**Forum mondial de l'harmonisation des Règlements  
concernant les véhicules****155<sup>e</sup> session**

**Accord de 1958 – Examen des projets d'amendements  
aux Règlements existants soumis par le GRSG****Proposition de série 02 d'amendements au Règlement n° 118  
(Comportement au feu des matériaux)****Communication du Groupe de travail des dispositions générales  
de sécurité\***

«Figure 1

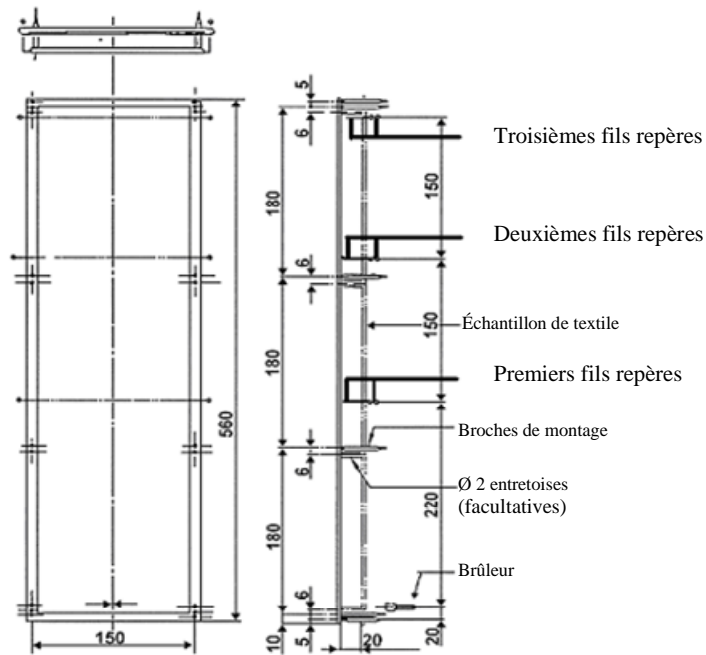
Annexe 8, figure 1, modifier comme suit:

**Porte-échantillon (dimensions en millimètres)**

«Figure 2

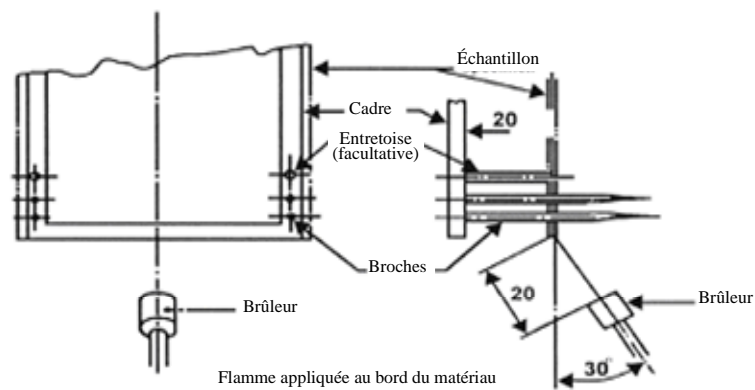
Annexe 8, figure 2, modifier comme suit:

**Position de la flamme du brûleur (dimensions en millimètres)**
